PER UN PNIEC PER LA TRANSIZIONE

WWF ITALIA - NOVEMBRE 2023

PER UN PNIEC PER LA TRANSIZIONE: IL REPORT DEL WWF

Figura 28 Piano di Sviluppo 2023 di Terna: Overview nuovi interventi e incrementi capacità di trasporto (GW)

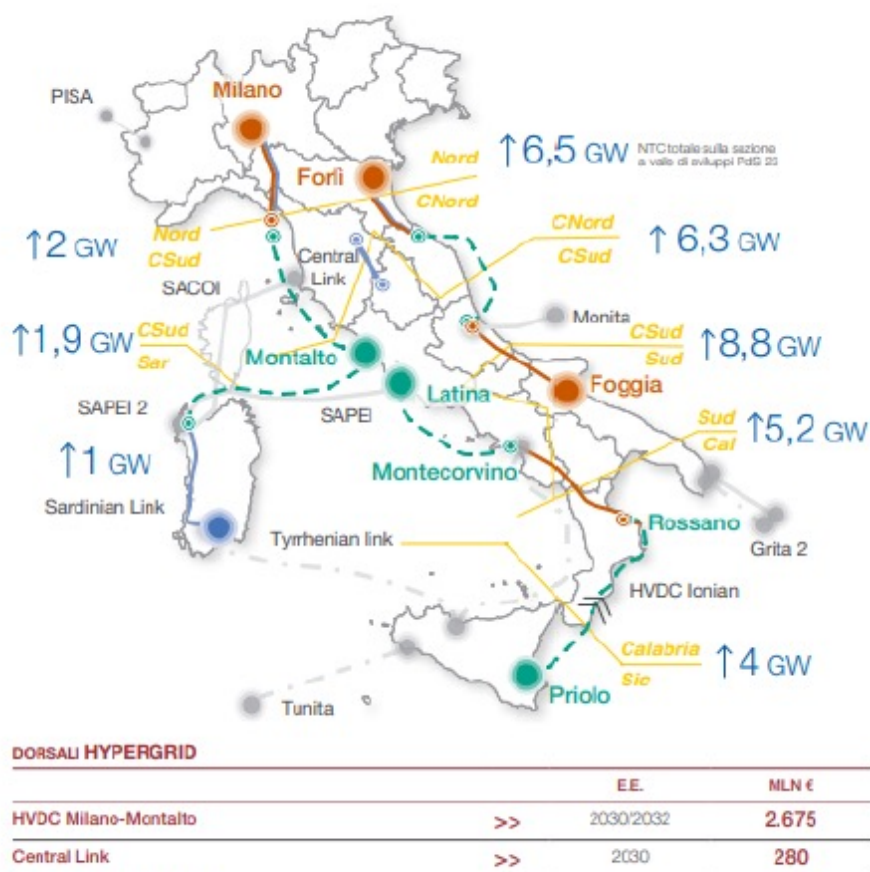
In relazione alle reti elettriche, come emerge dalla Figura 28 (p. 130), la proposta di aggiornamento del PNIEC rimanda per gran parte al Piano di Sviluppo 2023 elaborato da Terna¹⁸ ("**PDS 2023**"), aderendo alle prospettive relative ai nuovi interventi e agli incrementi di capacità di trasporto.

Figura 27 - Localizzazione accumuli 2019 e 2030 (GW)

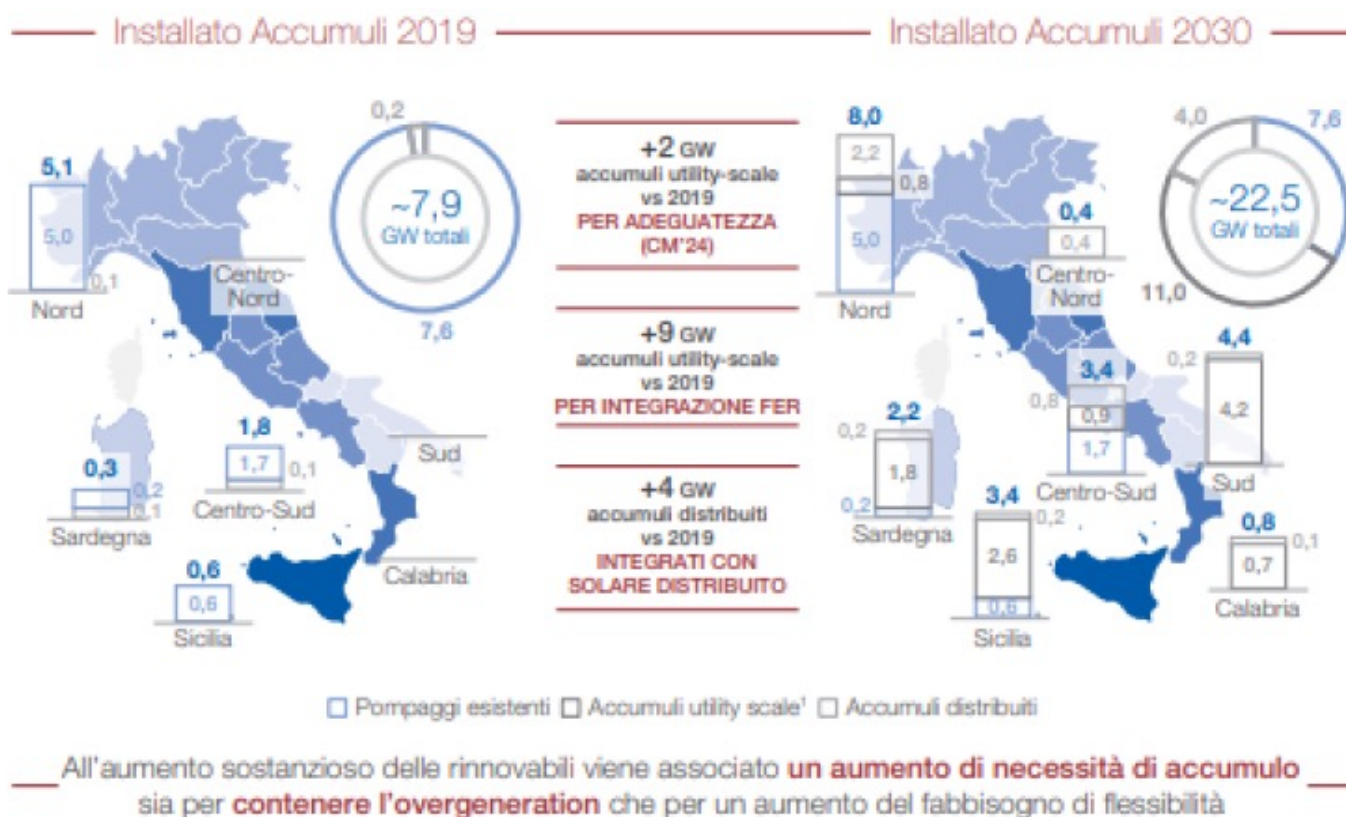
Sebbene nella Figura 27 si possano identificare le indicazioni del gestore della rete elettrica al 2030, con previsione di *target*, suddivisione geografica, finalità ecc., dai dati forniti non si comprende se questi *target* siano assunti *de facto* come obiettivi del Piano e se, soprattutto, siano considerati coerenti (ossia adeguati) a supportare la transizione energetica con i *target* di decarbonizzazione al 2030. Il WWF, in relazione alla strategia sugli accumuli, chiede che l'aggiornamento del PNIEC indichi in maniera chiara quali siano i reali obiettivi (quantitativi) di sviluppo dei sistemi di accumulo (soprattutto in termini di GWh e non di GW installati) e di definire in maniera dettagliata il riparto per tecnologie. Questo elemento risulta tanto più importante in termini di comprensione degli accumuli stagionali che, notoriamente, dal punto di vista tecnico costituiscono un problema spesso sottostimato.
